Señor Juan Pablo Johnson Moreno
Fiscal Instructor, División de Sanción y Cumplimiento
Superintendencia del Medio Ambiente

Por medio de la presente, hacemos nuestros descargos del programa de cumplimiento y Formulación de Cargos hacia Sociedad Gastronómica el Canelo Ltda causa Rol – D-187-2019, subido a la Sinfa el día 30/12/2019, y a la vez informar que el día 10/01/2020 a las 17:00hrs, comenzó a funcionar dicho recinto aun encontrándose en etapa de cumplimiento de formulación de cargos, incumpliendo el D.S N°38/2011, ante esto denunciamos las siguientes irregularidades:

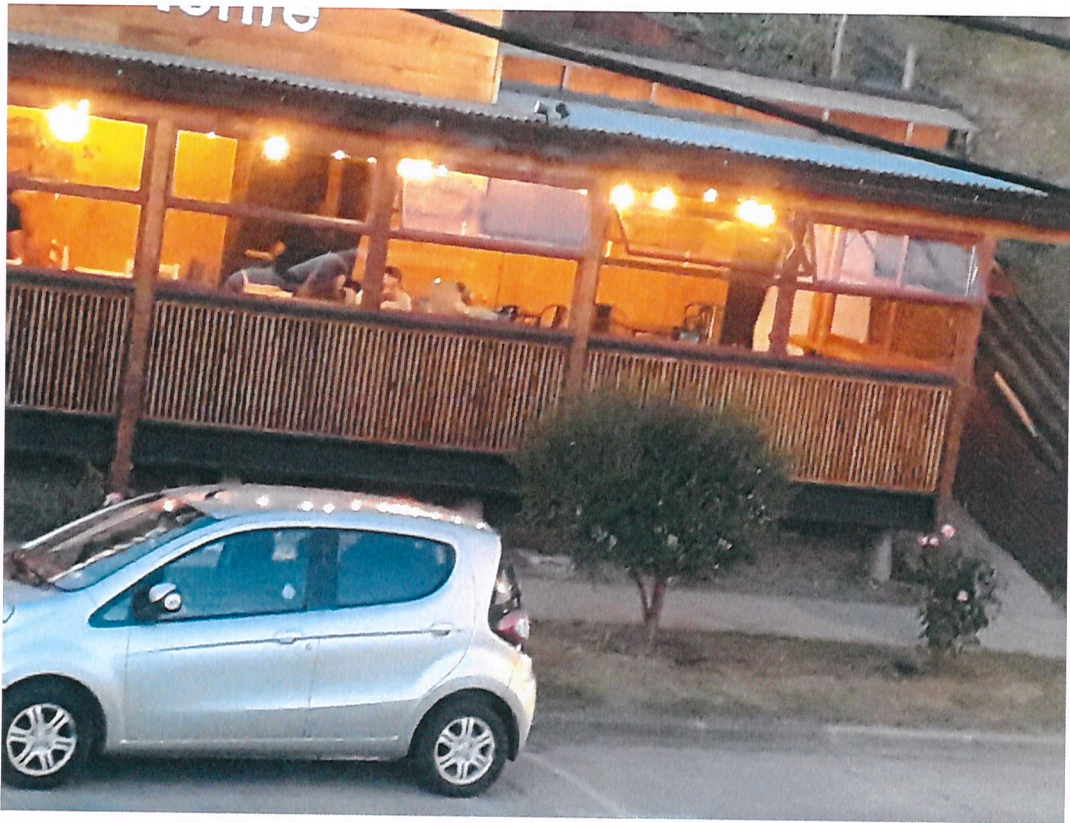
Ventanas no son termopanel, se abren en la parte superior, no ayudando a mitigar el ruido

Smart Tv con parlantes instalado en la terraza

Apertura del local, con Smart Tv instalado

Apertura del local con terraza al aire libre, no informada en el programa de cumplimiento

Ventana, no es termopanel, no corresponde a lo informado

Supuesta plantación de pinos para mitigar ruidos, la cual ya existe desde hace más de 50 años, con otras variedades de arbustos.

Supuesta barrera natural, y plantación, la cual ya existe desde hace mas de 50 años
